Oppdragsgiver: SØR arkitekter AS
Oppdragsnavn: Krøderen
Oppdragsnummer: 644530-01
Utarbeidet av: Knut Einar Ekmann
Oppdragsleder: Knut Einar Ekmann
Dato: 22.01.2025
Tilgjengelighet: Velg et element.

Notat Notat_Alternativer Fv2894

Sør Arkitekt holder på med områdeplan for Krøderen sentrum. Det arbeides med grep som gjør at forbindelser for gående og syklende forbedres i sentrum. Det sees også på en mulig omlegging av Fv2894 (Vestsideveien) for å knytte museumsområdet på Krøderbanen nærmere sentrum. I dagens vegløsning krysser Fv. 2894 gjennom museumsområdet.

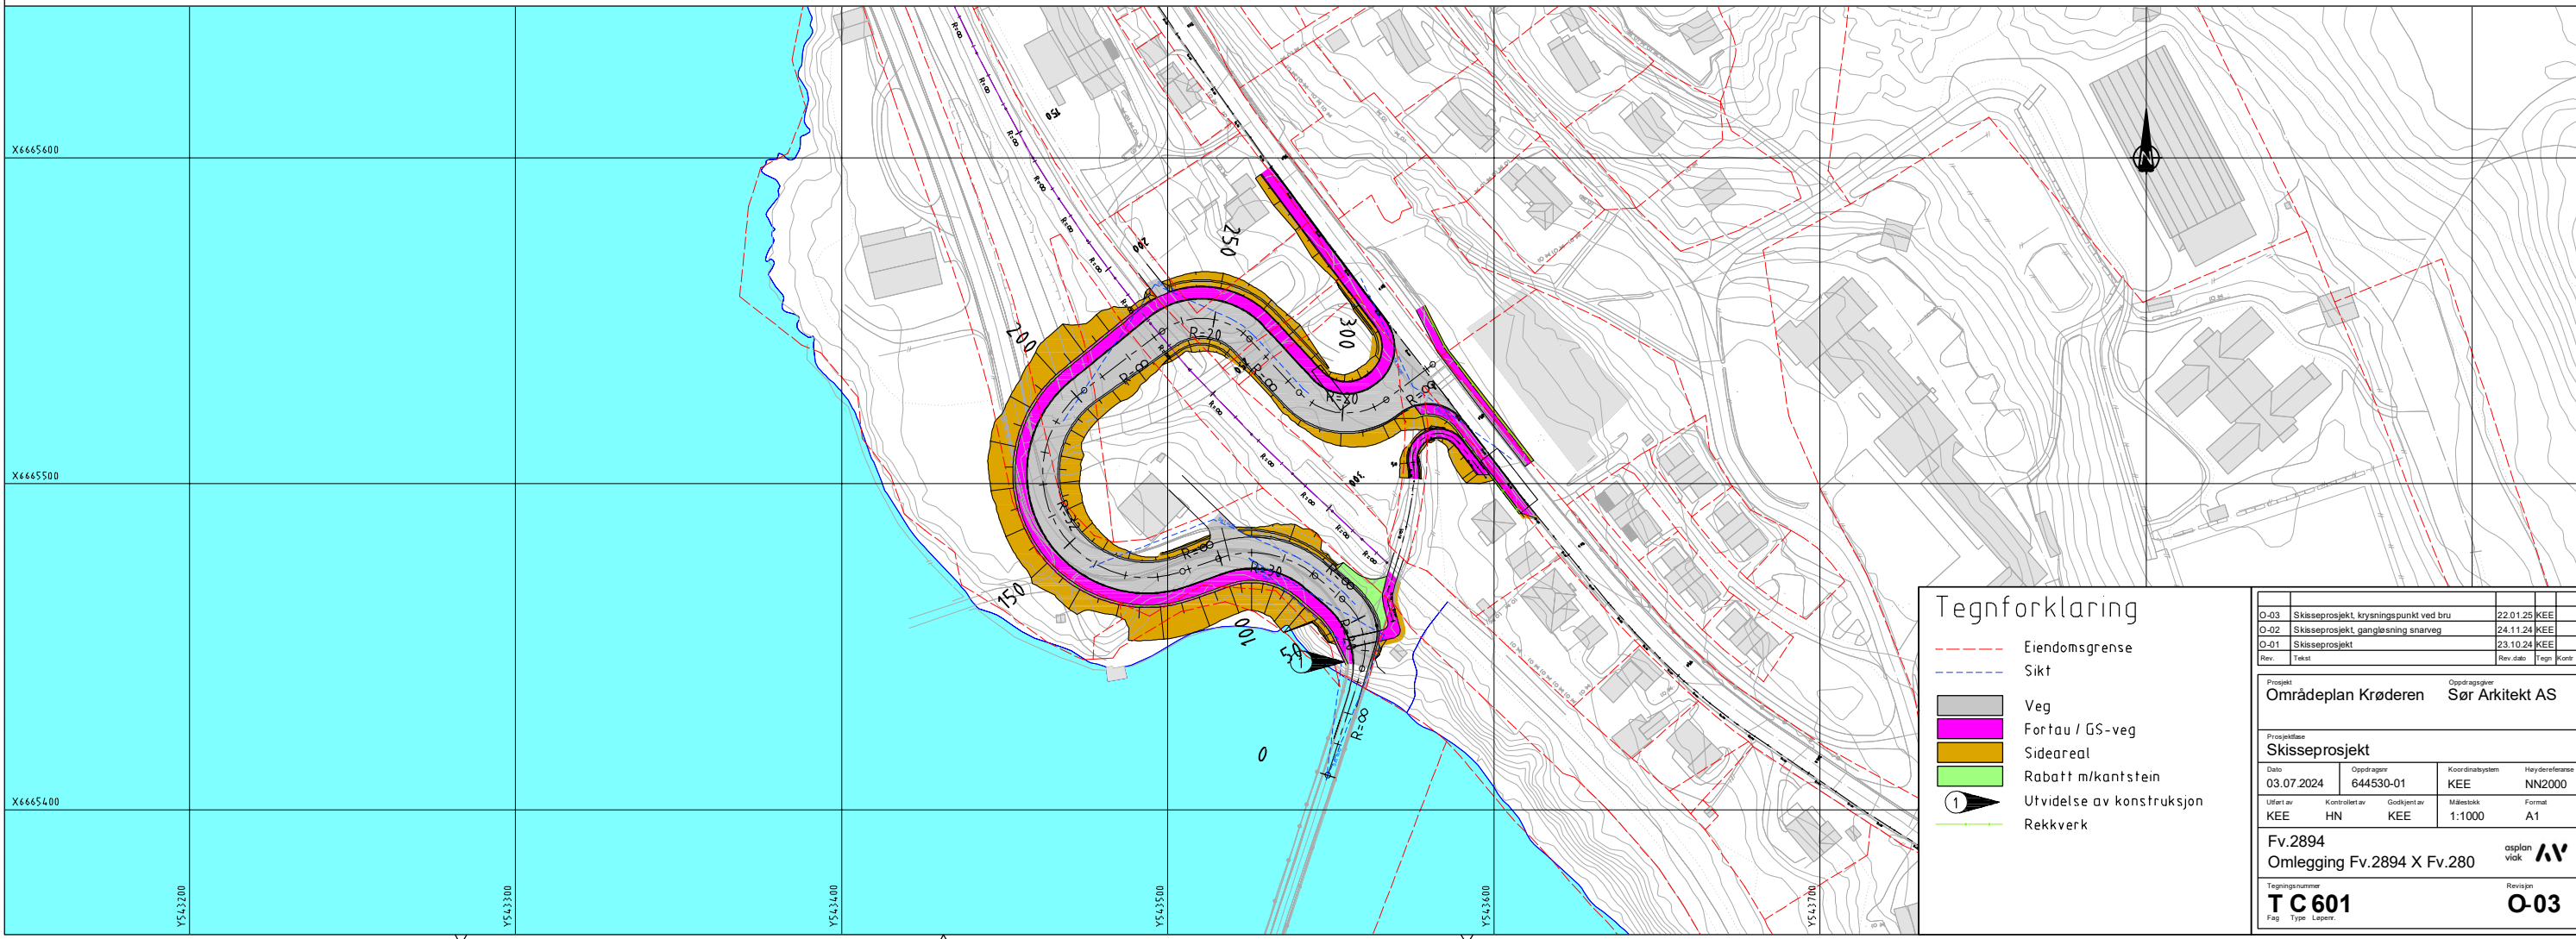
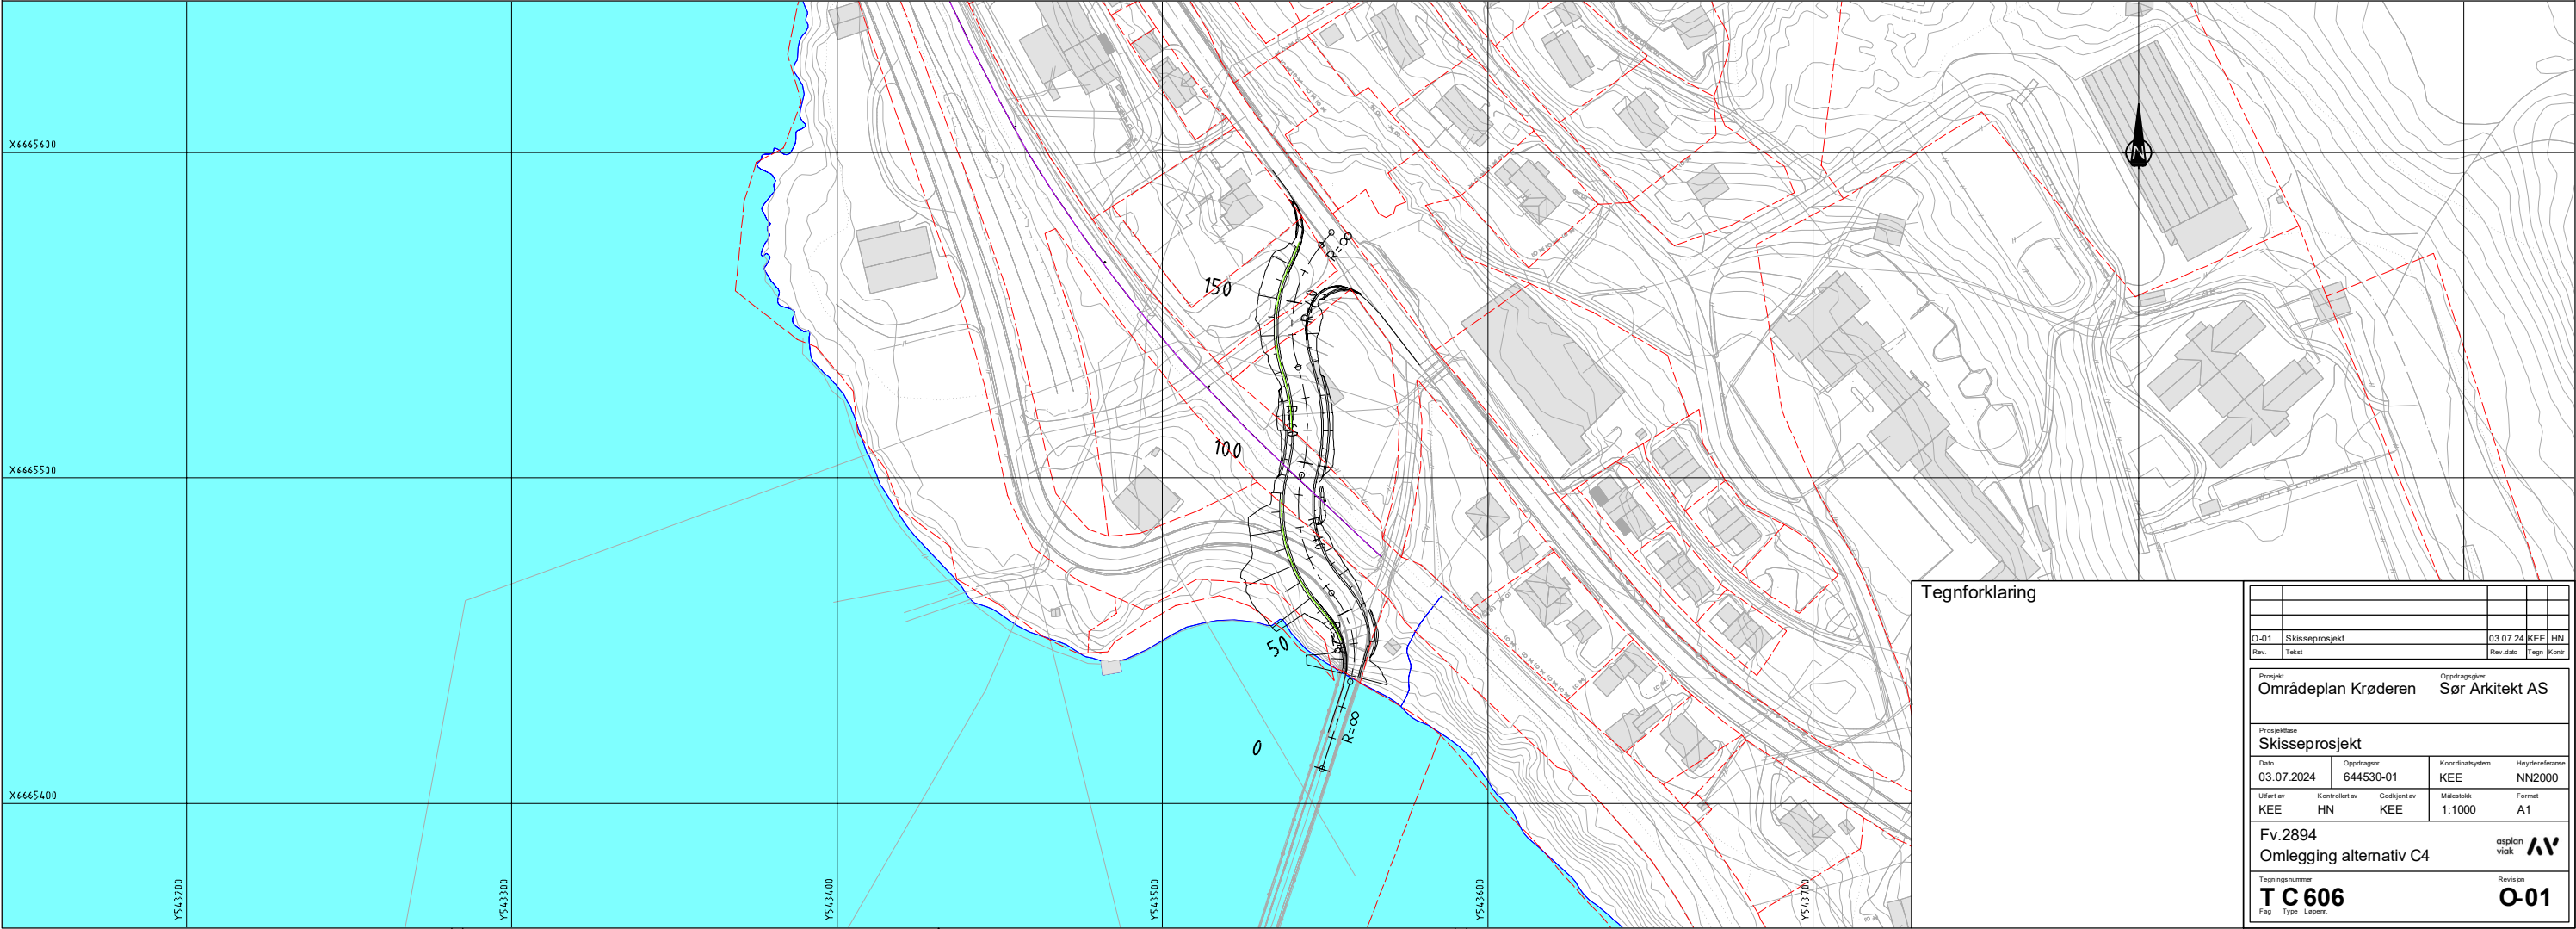
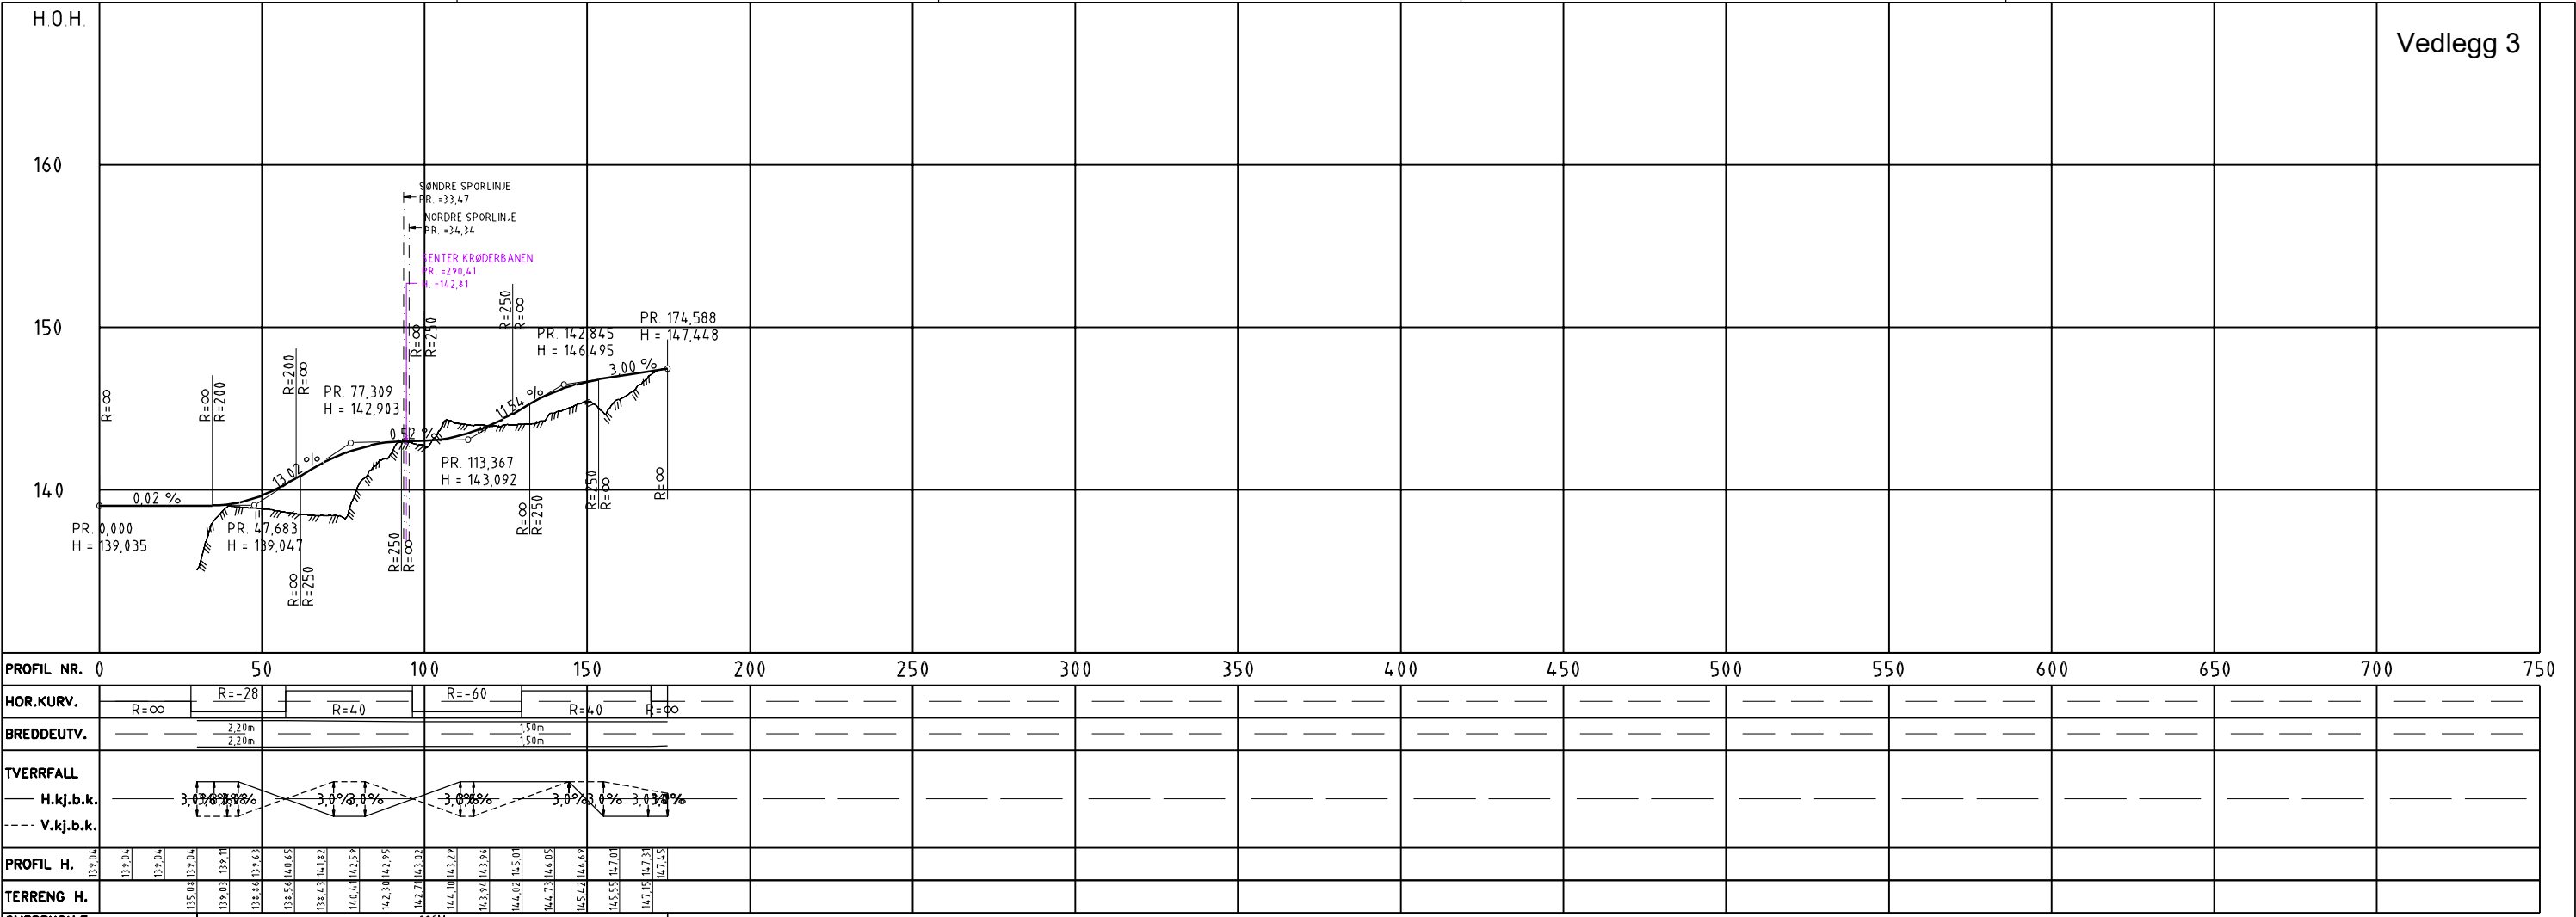
Planovergangen er inne på fredet område, og var opprinnelig i treverk. Denne ble veldig fort slitt med dagens trafikkmengder, og med en flate på over 120 kvadratmeter innebærer dette en kostnad på rundt 300 000kr kun for materialer, pluss flere ukers arbeid med full veistenging. Det innebærer også en betydelig mengde reparasjon hvert år.

Med dagens løsning på planovergangen må den allikevel freses ned, sporjusteres og reasfalteres hvert 3-4 år på grunn av brytninger mellom sporet og asfalten, noe som er en betydelig kostnad ettersom det er så stort areal med tre spor.
